改善箇所説明図

基準不適合箇所
(ステアリングバルブ)

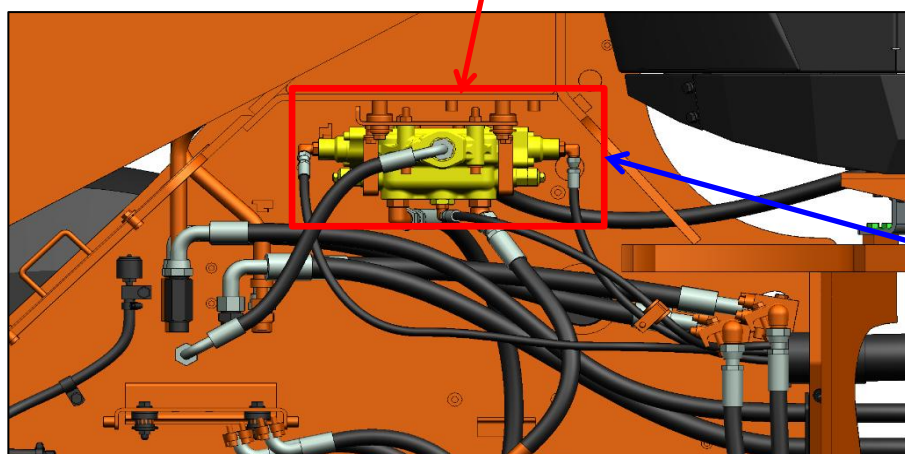
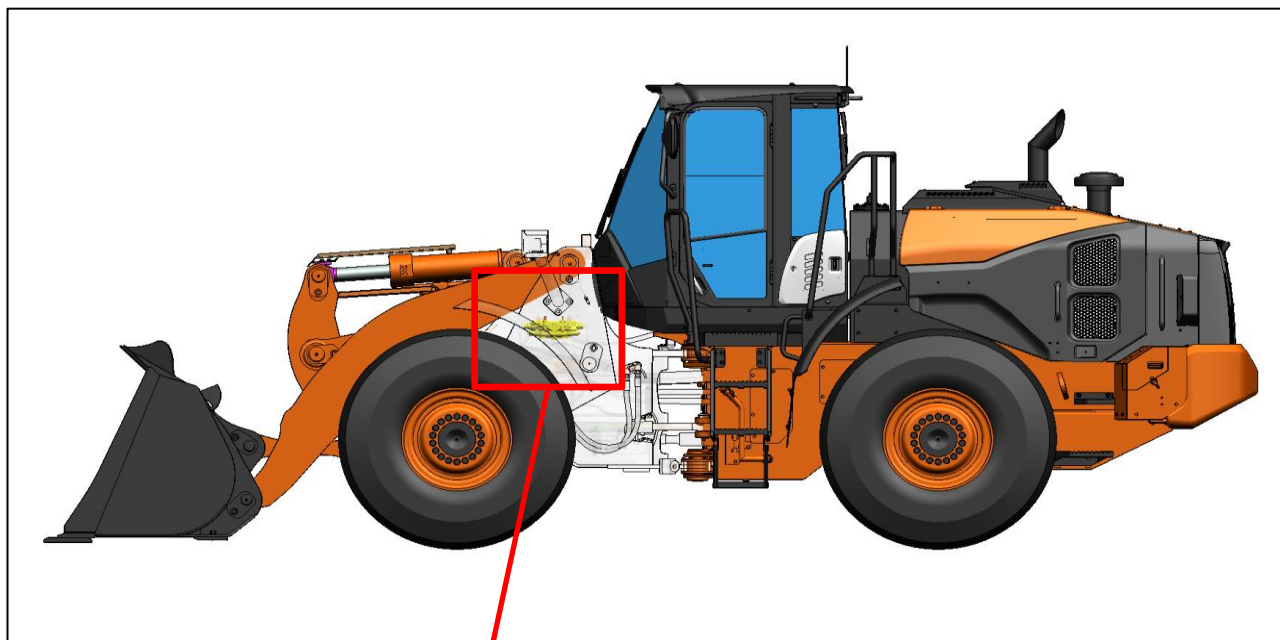
不具合内容

ショベル・ローダのステアリングバルブにおいて、製造工程が不適切なため、油圧流量を分配するスプール穴が歪んでいるものがある。そのため、ハンドル操作を途中で停止した際、油圧ポンプからの油量をコントロールできず、適切に行われず旋回動作が止まらず、安全な運行を確保できないおそれがある。

改善措置の内容: ステアリングバルブを対策品に交換する。

ステアリングバルブ本体に白色ペンチェックする。
